Réponse du pétitionnaire à

L'Avis de la Mission Régionale d'Autorité environnementale Grand Est sur le projet de centrale photovoltaïque au sol porté par la société SP12 Coruscant SAS (OBTON France) sur la commune de Neuville-sur-Ornain (55)

Figure 1: Raccordement du projet au poste électrique de Revigny

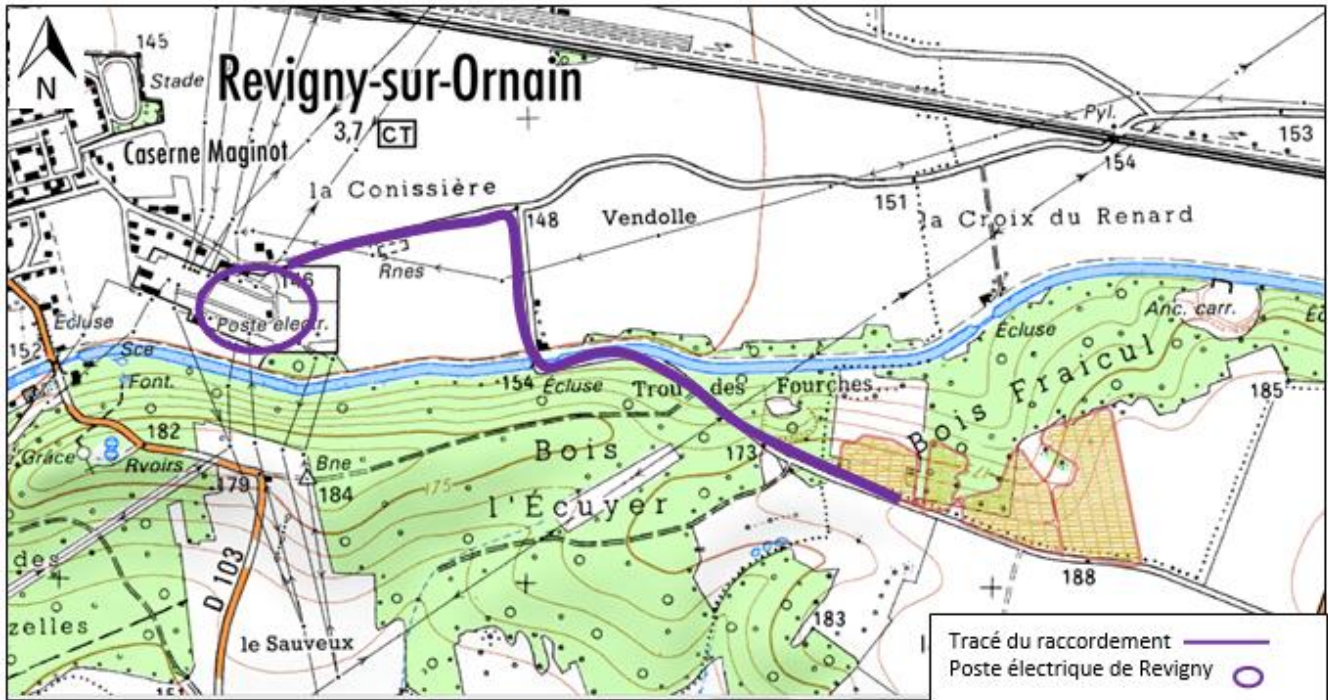
L'Ae rappelle que les travaux de raccordement font partie intégrante du projet et que, si ces derniers ont un impact notable sur l'environnement, ils devront faire l'objet d'un complément à l'étude d'impact évaluant les impacts et proposant des mesures d'évitement, de réduction et le cas échéant de compensation de ceux-ci. Ce complément éventuel devra être transmis à l'Ae pour avis préalablement à la réalisation des travaux de raccordement.

Néanmoins, notons la présence d'un poste source sur la commune de Revigny-sur-Ornain pouvant être envisagé pour le raccordement du parc solaire. Ce poste de livraison est situé à proximité du projet, à environ 1 km à vol d'oiseau.

Afin de permettre le raccordement électrique de la centrale jusqu'au poste source, un câble électrique sera enfoui à 1,2 m en accotement de voirie. Le raccordement est envisagé au poste source de Revigny-sur-Ornain, à 2 km.

Le tracé de raccordement se fera en bord de voirie. Il sera privilégié l'utilisation de tranchées déjà existantes utilisées pour le passage d'autres réseaux.

Les milieux rencontrés en bordure de route sont généralement des habitats rudéraux de faible enjeu écologique (friches, bandes enherbées régulièrement fauchées...). De plus, une fois les câbles enfouis, les volumes de terres extraits seront replacés dans la tranchée, dans leur ordre d'extraction et jusqu'à la couverture végétale. La bonne résilience des habitats permettra une re-végétalisation rapide.

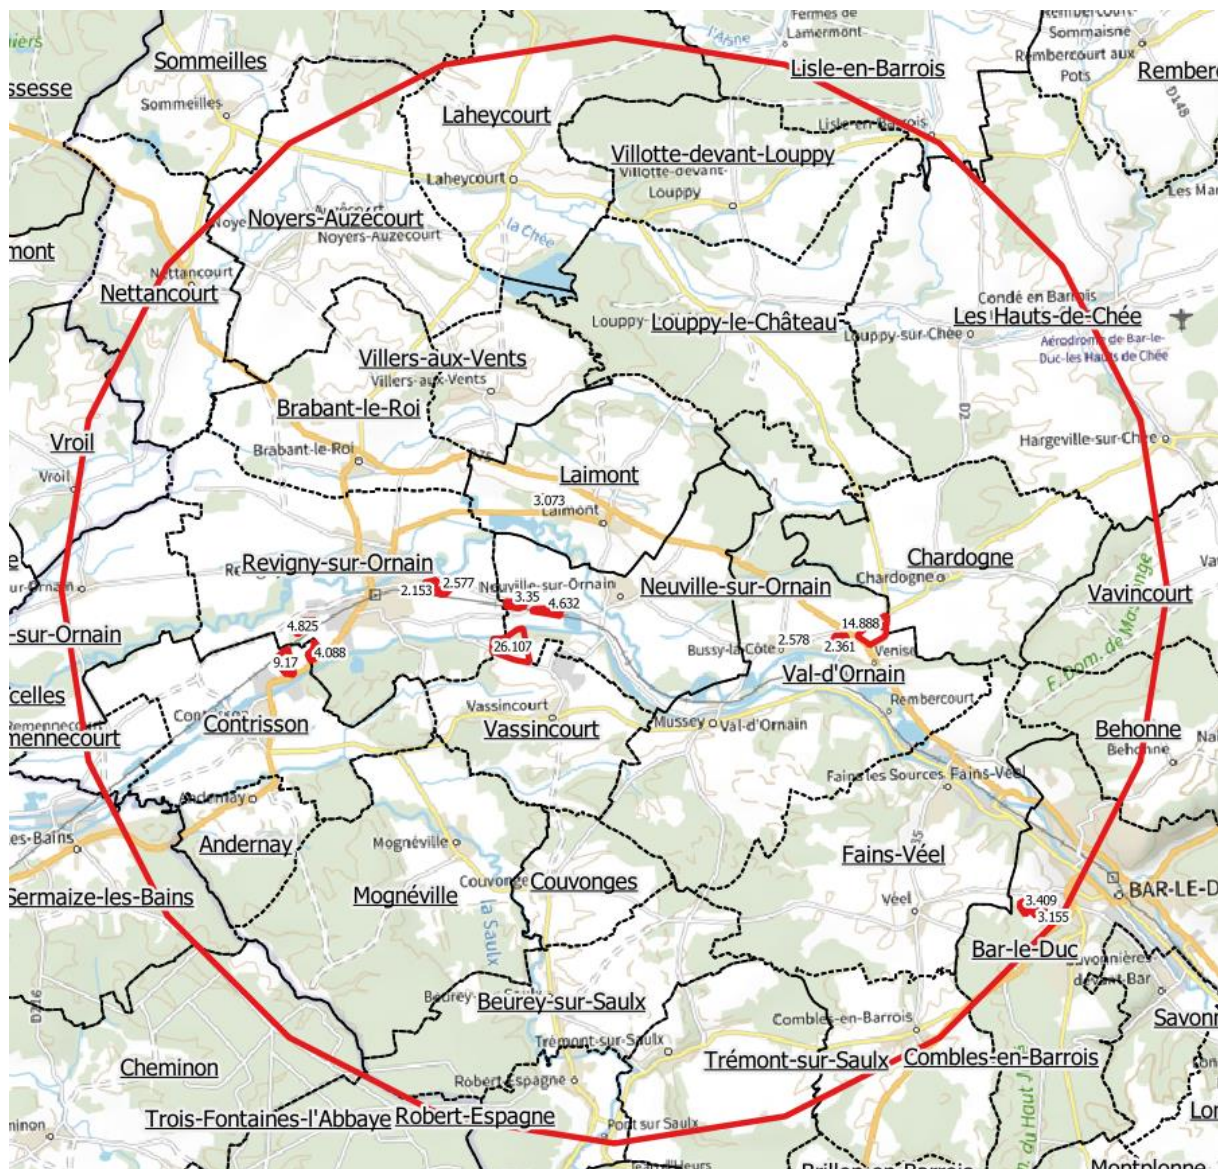
- détailler, pour le choix de site, son périmètre de recherche de surfaces artificialisées et en friches pour installer son projet de centrale photovoltaïque, dans l'esprit de la règle n°5 du SRADDET d'implantation prioritaire sur des sites dégradés et non au détriment des fonctions écosystémiques des espaces forestiers, naturels et agricoles ;

- puis analyser et comparer les différents sites possibles, en application de l'article R.122-5 II 7° du code de l'environnement, sur la base d'une comparaison multicritères permettant de démontrer que le site retenu est celui de moindre impact environnemental et agricole

Cette méthodologie permet de référencer la liste des sites ci-dessous, comme des potentialités de projets solaires tout d'abord sur friche industrielle, site dégradée, et projets conventionnels hors agri-pv, ainsi que flottant.

En amont d'un projet, l'analyse des possibilités réelles d'implantation d'un parc solaire est réalisée à une échelle cohérente du territoire, le plus souvent une communauté de communes ou le territoire d'un SCoT. Ici elle a été réalisée à l'échelle « du Pays Barrois ».

Plusieurs sites ont été prospectés sur la base d'une recherche des sites dégradés.

Le Pays Barrois compte en effet plusieurs anciennes carrières et de nombreux anciens sites industriels ou pollués « Sites BASIAS (représentés sur la figure suivante). Le territoire de la Communauté de Communes du Pays Barrois ne recense aucune ancienne décharge ni d'aérodrome ni d'ancien terrain militaire.

Figure 2: Sources d'impact d'un projet PV (source : ADEME)

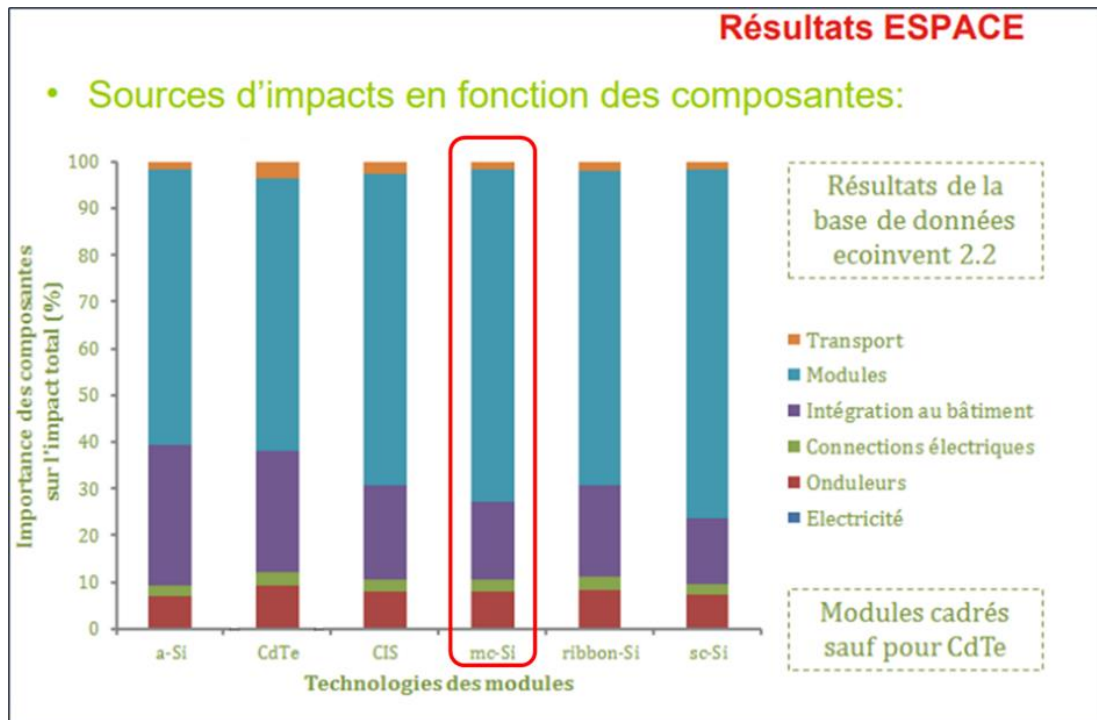
L'Ae recommande au pétitionnaire de préciser l'origine des panneaux et d'adapter, en fonction de cette dernière, le calcul des gains en matière d'émission de CO₂.

L'Ae recommande également au pétitionnaire de préciser le temps de retour énergétique de l'installation, en prenant en compte l'énergie utilisée pour le cycle de vie des panneaux photovoltaïques et des équipements (extraction des matières premières, fabrication, installation, démantèlement, recyclage) et celle produite par l'installation, et selon la même méthode, préciser celui au regard des émissions des gaz à effet de serre. L'Ae signale à cet effet qu'elle a publié, dans son recueil « Les points de vue de la MRAe Grand Est », pour les porteurs de projets et pour la bonne information du public, ses attentes relatives à une meilleure présentation des impacts positifs des projets d'énergies renouvelables (EnR) et des émissions de gaz à effet de serre (GES). Elle signale également la publication récente d'un guide ministériel sur la prise en compte des émissions de gaz à effet de serre dans les études d'impact.

Pour s'intéresser à l'analyse de l'impact environnemental d'un projet photovoltaïque, la méthodologie de l'ADEME sur l'Analyse du Cycle de Vie (ACV) est un outil permettant de prendre en compte l'ensemble des étapes induites par le projet photovoltaïque. Ainsi, lors d'une étude en 2012, les différentes sources d'impact avaient été calculées par l'ADEME et sont résumées dans le schéma ci-dessous :

En se basant sur ces éléments, et sur le guide méthodologique « Référentiel d'évaluation des impacts environnementaux des systèmes photovoltaïques par la méthode d'Analyse du Cycle de Vie » (ADEME, 2014), il est réaliste de prendre les hypothèses suivantes pour le calcul de l'empreinte carbone du projet de Neuville-sur-Ornain sur 30 ans :

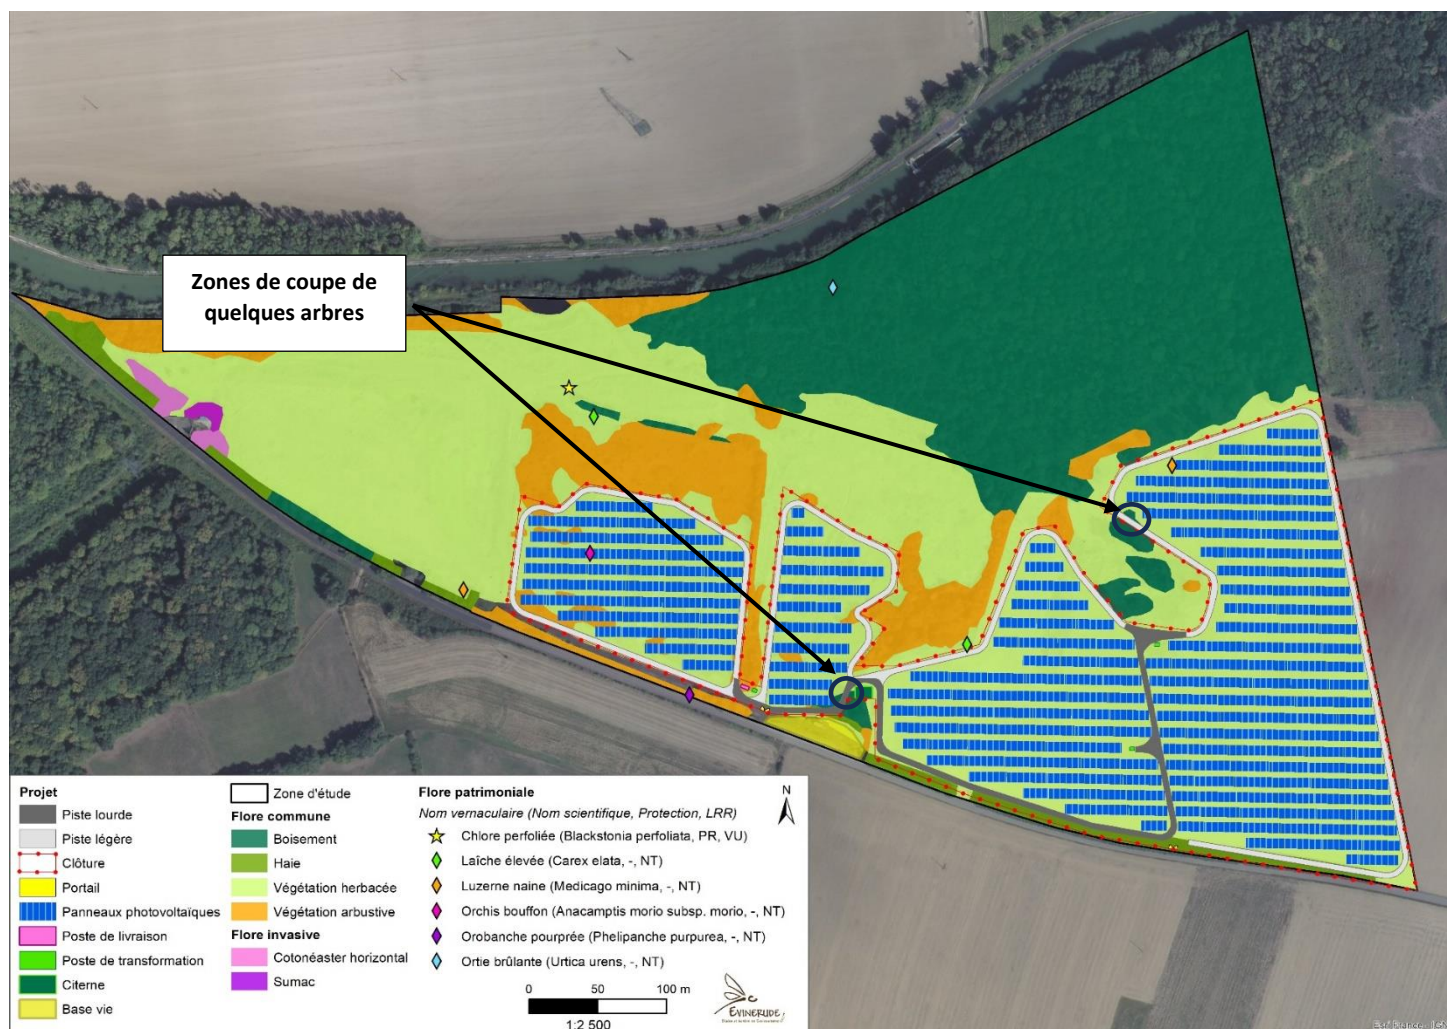
L'Ae recommande de conserver le bosquet de chênes, qui s'inscrit dans la continuité des milieux boisés sur le site et constitue un potentiel d'accueil pour les insectes, les oiseaux et les chauves-souris.

Le dégagement des emprises du projet entraînera la coupe d'environ 560 m² de secteur de gîte potentiel pour la faune (chiroptères, mammifères terrestres et oiseaux).

Il s'agit d'une coupe de quelques arbres isolés (moins d'une dizaine d'arbres au global) et ne s'inscrivant pas dans la continuité du boisement nord. En effet, cette coupe concerne deux petites zones indiquées sur la carte ci-dessous, sans lien avec le boisement au nord.
